SERVICE INFORMATION – Styringsvinkel

SERVICE INFORMATION – 51851

SERVICE INFORMATION – T-stik

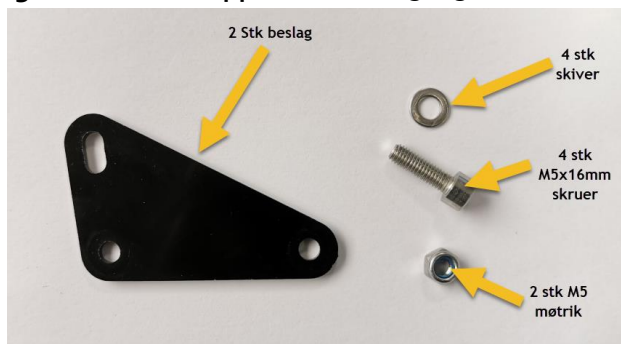
Vi har konstateret, at på nogle cykler er kontrolarmen mellem styret og forgaflen ikke justeret til den korrekte længde. Dette forårsager, at styret kan drejes til et punkt hvor forgaflen vil dreje rundt om sig selv. **Dette er kun gældende for følgende modeller. "AKITA og Centurion Challenger"**

Lokaliser kontrolarmen.

Løsn følgende møtrikker.

Juster armen så den samlede længde er på minimum **"330 mm"**. Spænd herefter møtrikkerne igen og tjek efter om styret kan drejes i en

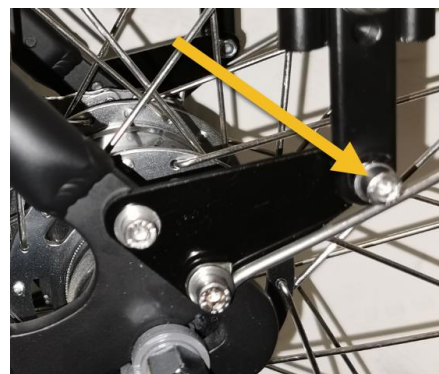
Vi har konstateret, at afstanden mellem bagagebæreren og sadlen ikke er tilstrækkelig. Dette kan forårsage, at sadlen ikke kan justeres til det laveste punkt uden at ramme bagagebæreren. Dette er kun gældende for følgende modeller med Carrier 2. "Raleigh Darlington, Winther Genesis E1, Centurion Basic og MBK Genesis E1"

Afmonter bagagebæreren og placér beslaget som anvist på billedet, brug herefter de eksisterende og/eller medfølgende skruer og spænd med locktite.

Herefter monteres bagagebæreren med følgende skruer:

2 stk M5x16mm med skive
2 stk M5 møtrikker.
